Association ALTESS 87

**Contribution à l'enquête publique du projet de
centrale éolienne « Landes des Verrines »
sur les communes de
Châteauponsac et de Saint-Sornin-Leulac**

Expertise acoustique

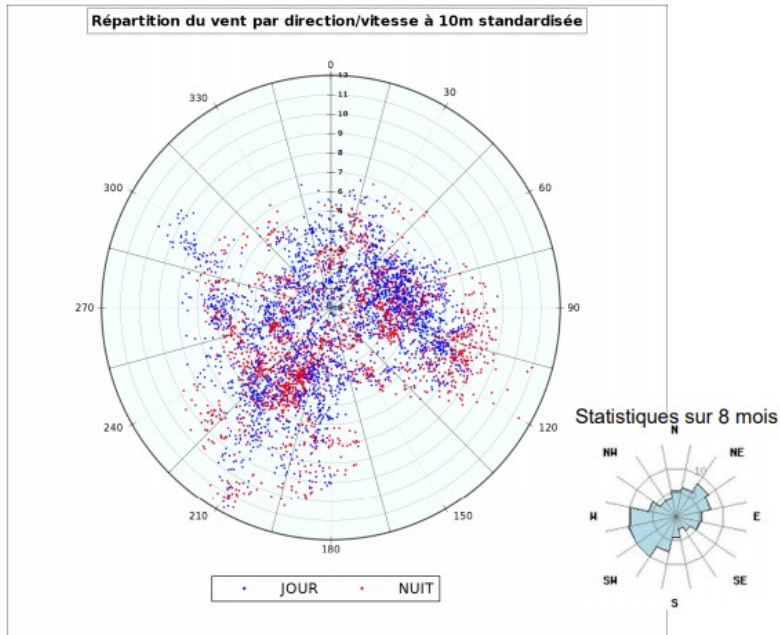
Question : quelles sont les hauteurs des points de mesure ?

Question : cette rose des vents est la même que celle du projet de la Longe, situé à l'est de Saint-Sornin-Leulac, également en cours d'enquête publique ? **Question** : la rose des vents présentée correspond à une période statistique de 12 mois et non de 8 telle qu'indiquée sur le schéma de la rose des vents. Pour quelles raisons ?

Question : comment la rose des vents fournie par Ostwind et servant visiblement de référence de base à l'étude de Gamba a-t-elle été obtenue ?

Question : le radar fait apparaître un nombre de points significatifs pour un couloir de vents sud-est /nord-ouest. Pourquoi ne pas en avoir tenu compte ?

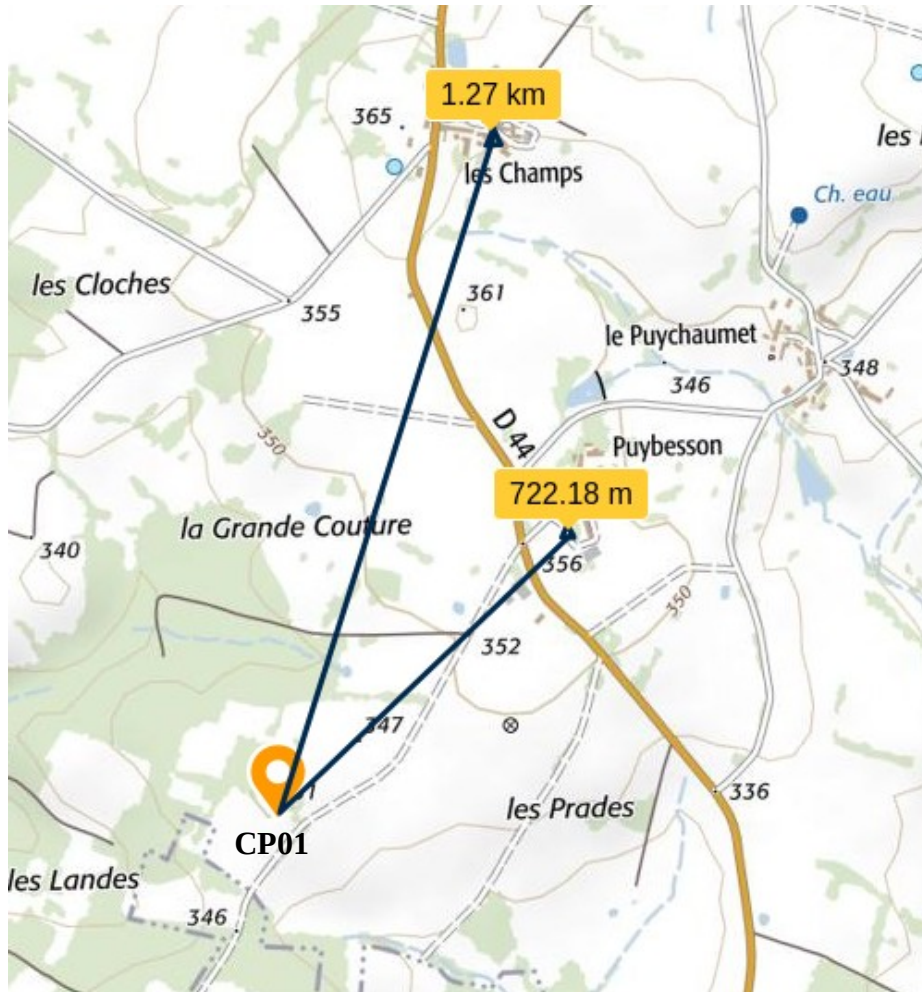
Question : comment le promoteur explique l'étonnante convergence entre valeurs extrapolées et minimum des mesures mesurées ? Cet état de fait est particulièrement favorable à son « étude » acoustique non ?

Question : quelle méthode le promoteur a-t-il utilisé pour « estimer » le niveau de bruit de fond lorsque « le nombre d'échantillons étaient insuffisants pour calculer la valeur médiane du bruit au sens projet de norme (10 échantillons) » ?
